BEIBLATT

**Pumpe Biral MX 10-3 B für
BBS 10/15; BBS 15/15**

Abb 1: Neue Klemmenbelegung für Biral MX 10-3 B

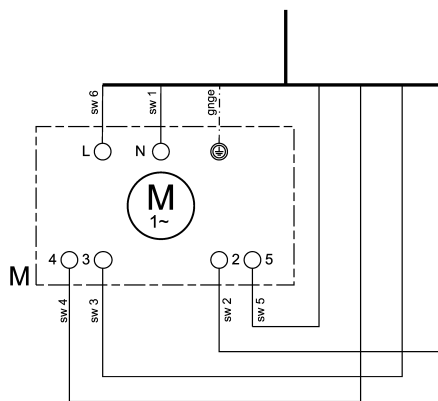
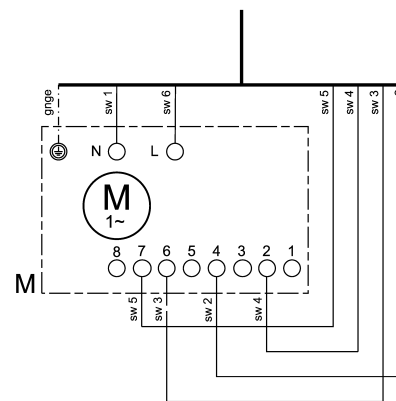
Wird für die Kessel BBS 10/15 bzw. 15/15 diese neue Pumpe vom Typ Biral MX 10-3 B eingebaut, ist der folgende geänderte elektrische Anschluss zu beachten !

Klemmenbelegung
beim Einsatz einer
BIRAL Pumpe MB 10 - 3

Klemmenbelegung
beim Einsatz einer
BIRAL Pumpe MX 10 – 3 B
